Autorité environnementale

Avis délibéré de l'Autorité environnementale sur le projet de gestion des sédiments de la Rance issus du site de Lyvet (22)

N°Ae : 2014-41

Figure 1 : Carte de situation du site de transit des sédiments de la Rance (Carte extraite du dossier page 7 de l'étude d'impact)

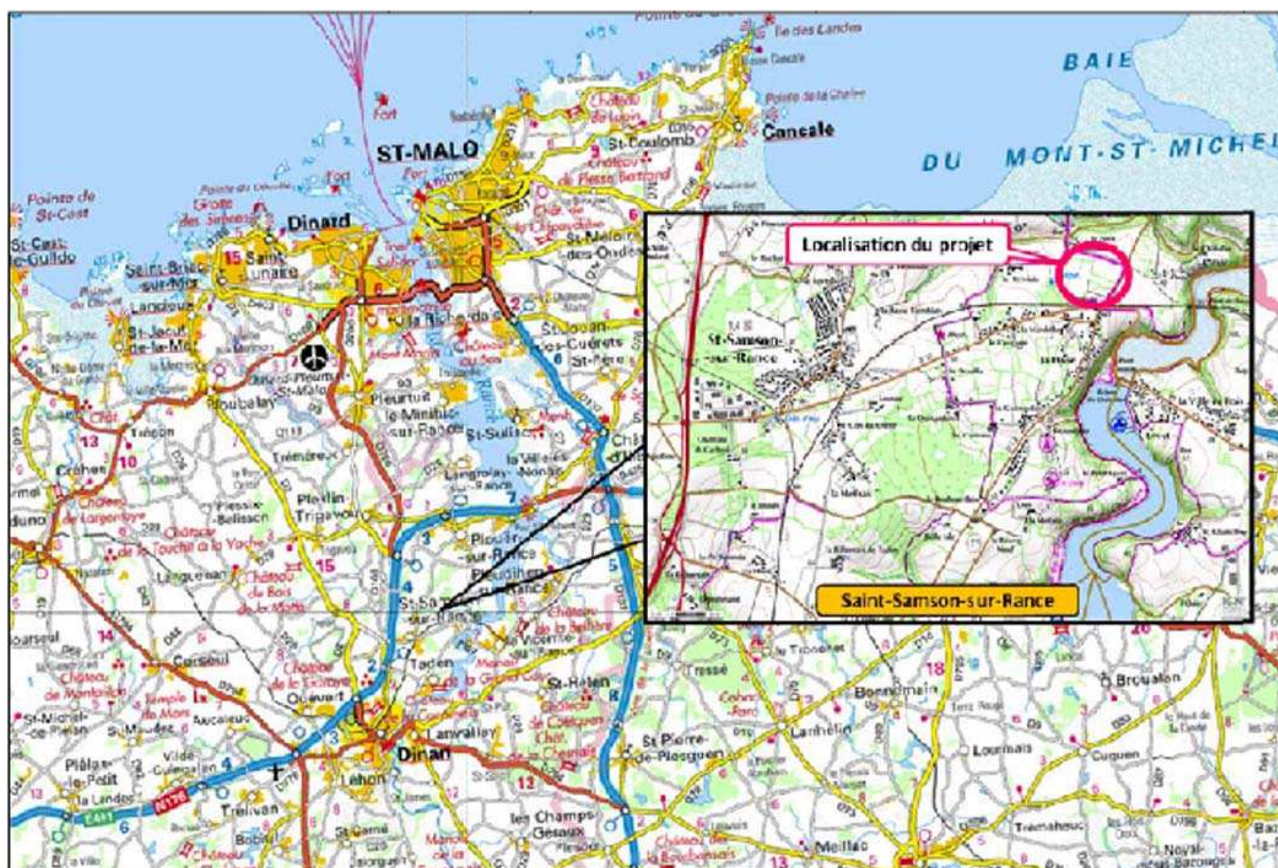
L'Ae recommande de préciser la durée de vie de la station et d'explicitier le cycle de curage, ressuyage et valorisation des sédiments.

Figure 3 : représentation des circuits hydrauliques de la station de transit (extrait du dossier technique figure 10 page 29)

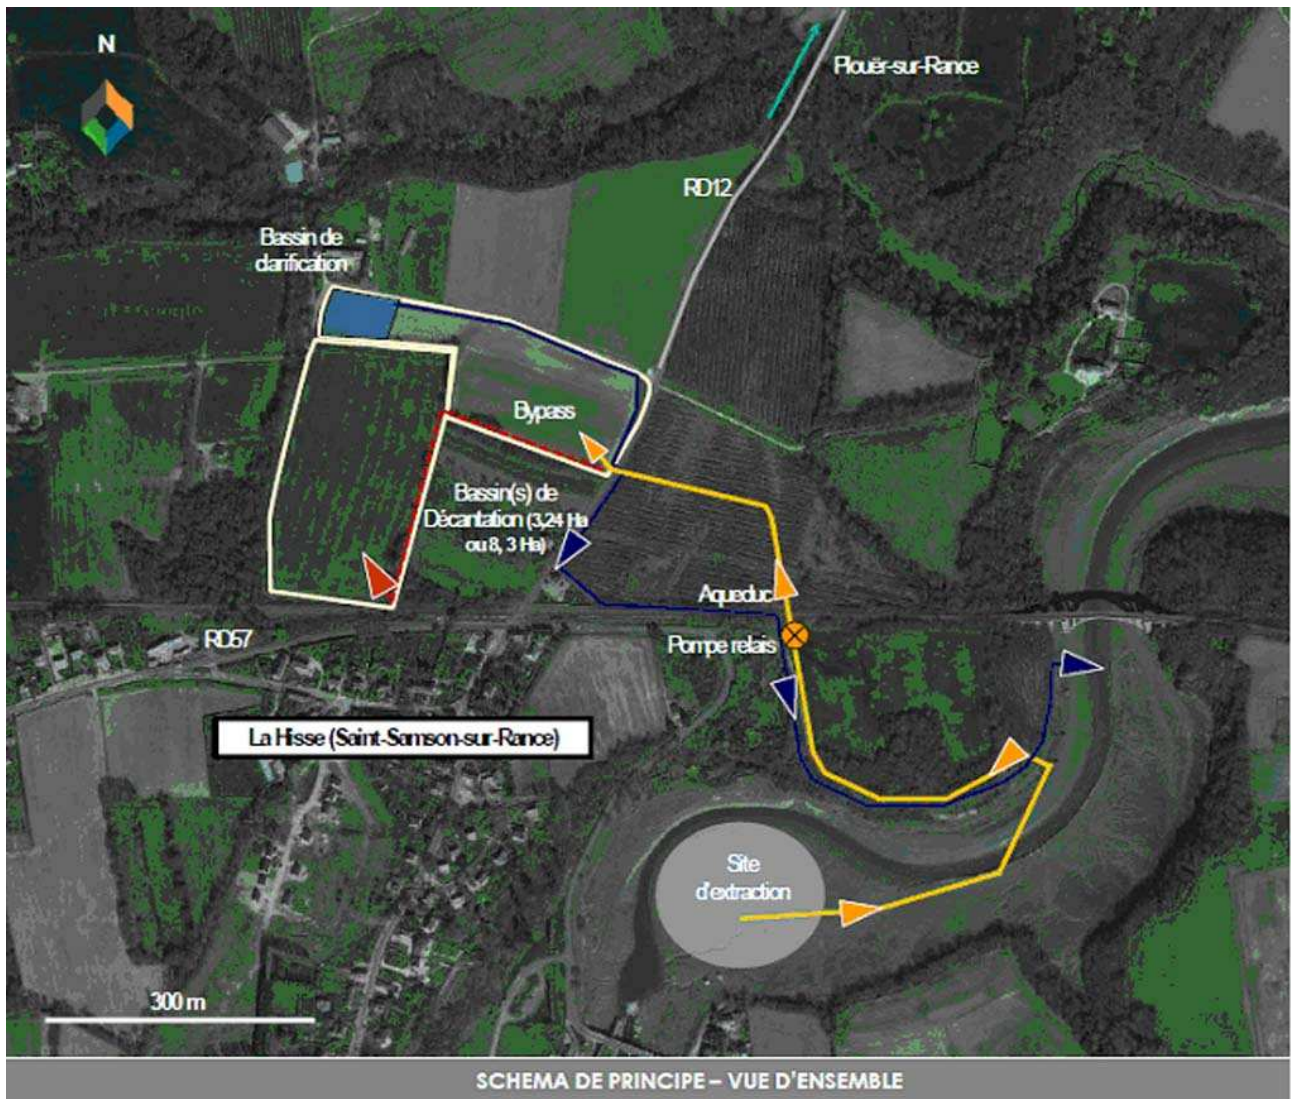
Dans le cadre du projet, ce piège sera relié par liaison hydraulique à la station de transit qui va être créée. Cette liaison fera appel à deux canalisations et un bypass selon le schéma présenté ci-dessous (Figure 3). La conduite d'amenée, posée sur le sol pendant les quatre mois d'extraction des sédiments, sera apparente sauf en traversée de voie ferrée via un aqueduc existant et en passage sous la route départementale 12 par creusement. Elle sera retirée en fin d'opération. Le dossier n'explique pas ce qui est envisagé lorsqu'un nouveau dragage impliquera de remettre en place la conduite d'amenée. Le passage au sein du boisement fait l'objet d'une négociation avec le propriétaire. La conduite de retour de l'eau extraite et clarifiée sera permanente, son diamètre est de 20 cm, elle sera enterrée à 10/15 cm et son parcours évitera le boisement. Les deux conduites dont l'étude affirme qu'elles sont parfaitement étanches, sont en polyéthylène haute densité thermo-soudé.

Figure 4 : schéma du site du Petit Châtelier extrait du dossier (partie technique, figure 2 page 6)

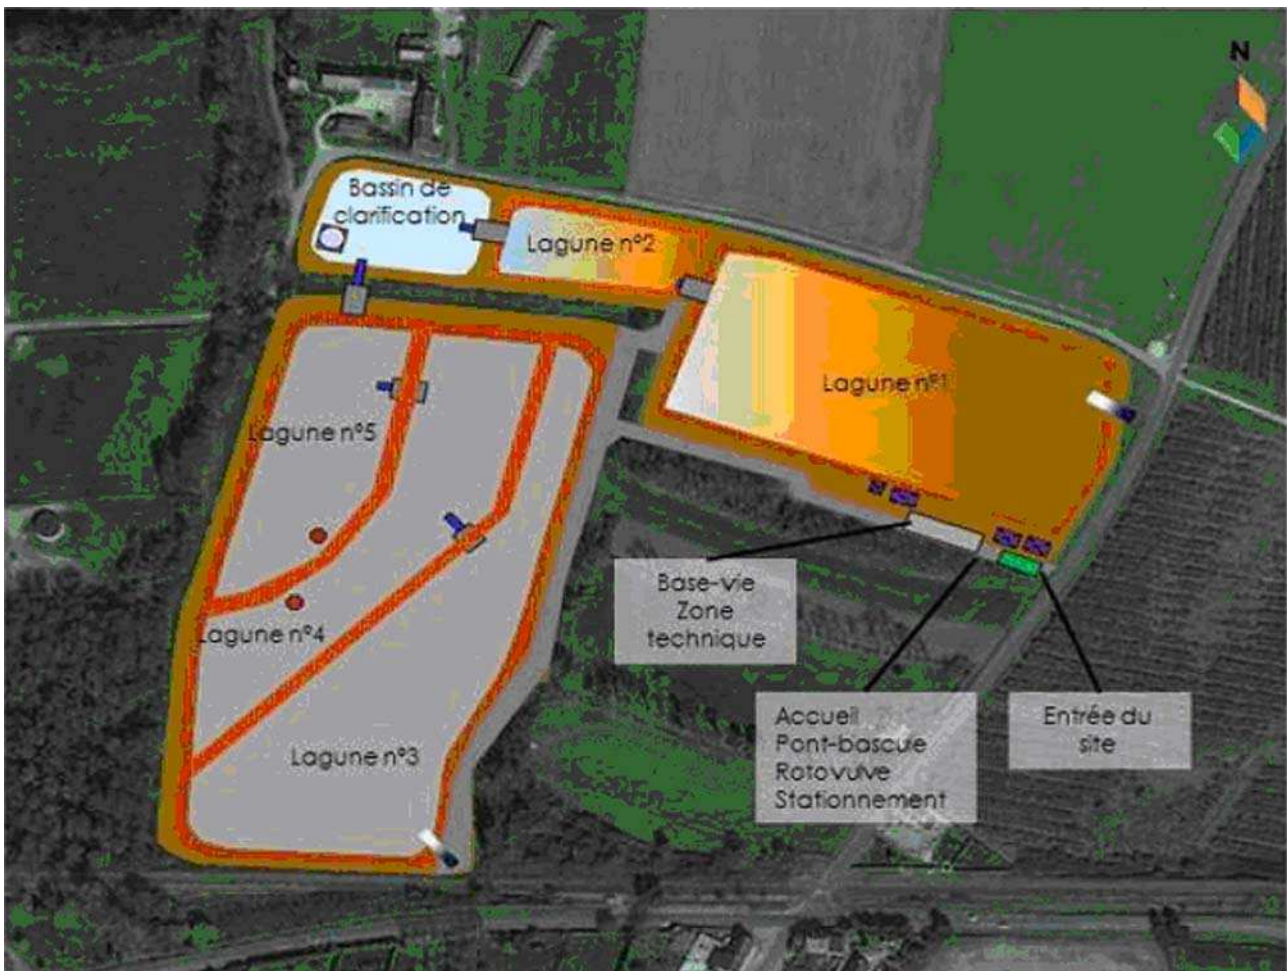
L'accès des camions au site, essentiellement pour l'enlèvement des sédiments solides se fera par la RD 12 que l'on peut voir sur l'illustration (Figure 4). Cette route sera aménagée afin de permettre le croisement de camions de 38 tonnes.
